TSK/34337/23/1109/Kon

24.10.2023

Praha 4, Michle, Pekárenská, Na Záhonech, parc. č. 1479/1, 1712/1, 1724/1, 1742/9 a další, „Obytný soubor Michelské pekárny“, včetně související dopravní a technické infrastruktury a ZS, změna PD – revize 03 z 07/2023, (investor Skanska Residential a.s.), DÚR.

Projednali jsme změnu dokumentace pro územní řízení (rev.03 z 07/2023) a vydáváme toto nové technické stanovisko:

Přílohy: koordinační vyjádření TSK/34337/23/1110/Hrd k akci č.2020-1025-02009  
č.1 - „Situace předpokládaných budoucích majetkoprávních vztahů“  
č.2 - „Technické podmínky pro svislé a vodorovné dopravní značení“

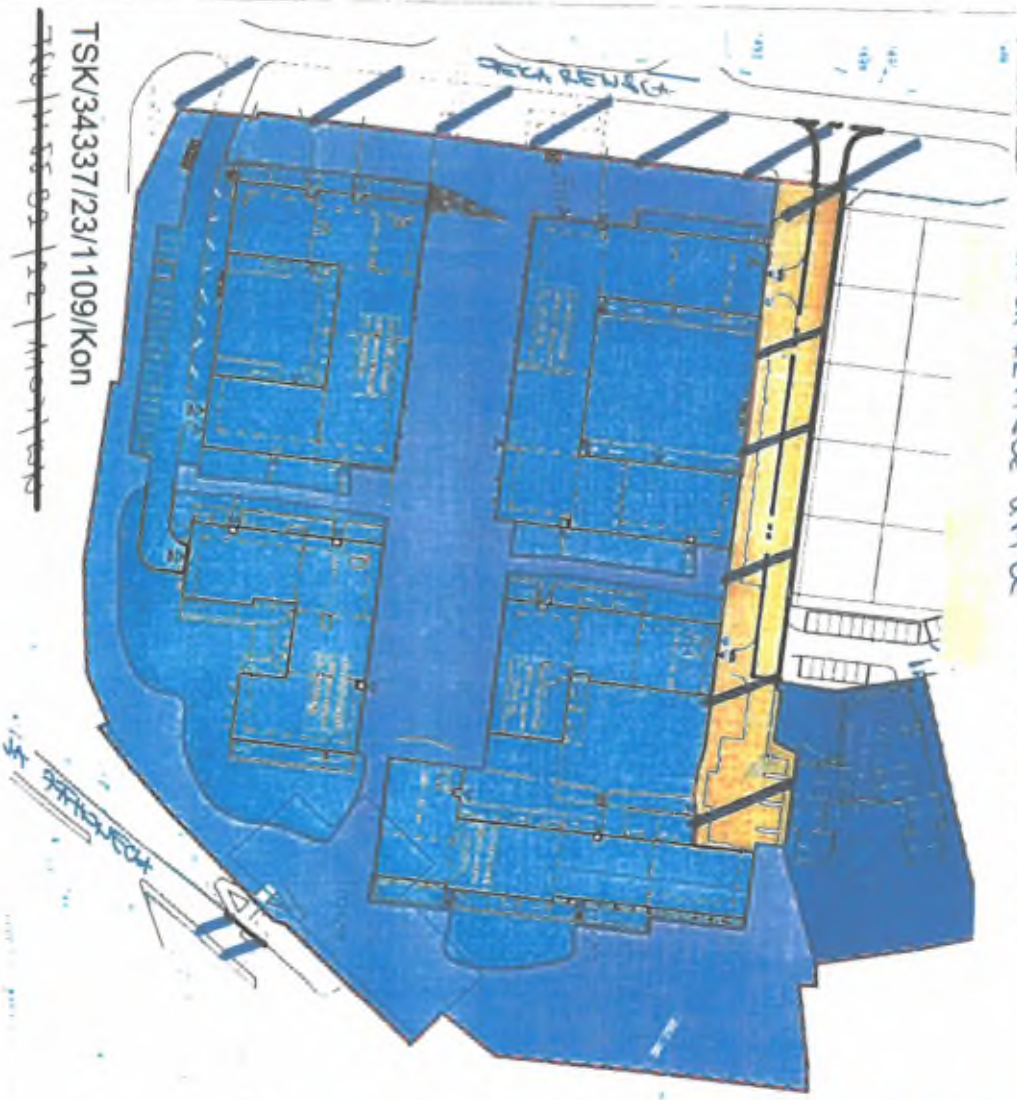
- rovněž do naší správy a údržby převezmeme, prostřednictvím EVM MHMP za předpokladu vyřešení majetko-právních vztahů, a to i pro uložení vedení inženýrských sítí a pro příslušné části pozemků, veškeré nově budované úpravy komunikace Pekárenská při západní straně OS a nově budovaný přechod pro chodce v komunikaci Na Záhonech (viz příloha č.1),

- souhlasíme s budoucí správou komunikační zeleně na plochách určených do správy TSK (v rozsahu viz příloha č.1); tuto zeleň převezmeme jako funkční celek řešené modrozelené infrastruktury (MZI) v souladu s „Městským standardem plánování, výsadby a péče o uliční stromořadí“ jako významného prvku modrozelené infrastruktury pro adaptaci na změnu klimatu a se „Standardy hospodaření se srážkovými vodami na území hlavního města Prahy“, schválenými usneseními Rady hl. m. Prahy č. 2720 a 2721 ze dne 8.11.2021 (viz: <https://ippraha.cz/stranka/3948/praha-ma-novou-prirucku-jak-sazet-stromy-v-ulicich>),
